2º RELATÓRIO DE FISCALIZAÇÃO DE OBRA FORUM AUTRAN NUNES

UNIDADE: ED. MANOEL ARIZIO DE CASTRO

DATA: 25/02/2016

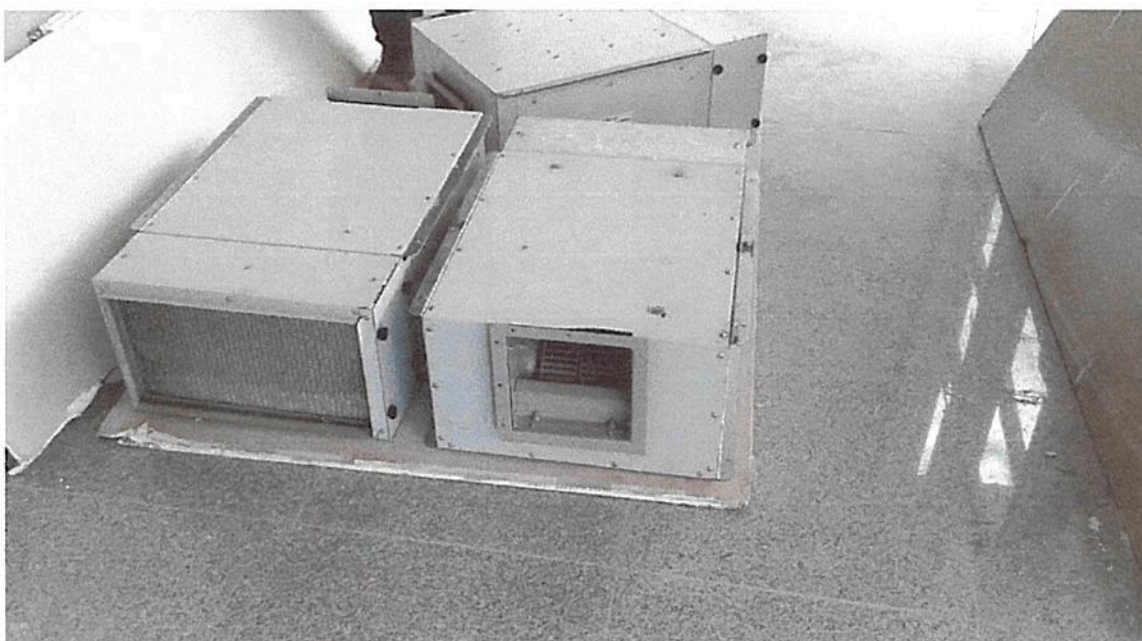
Vedação a ser efetuada na sala dos quadros elétricos para evitar infiltração de água durante incidência de chuva.
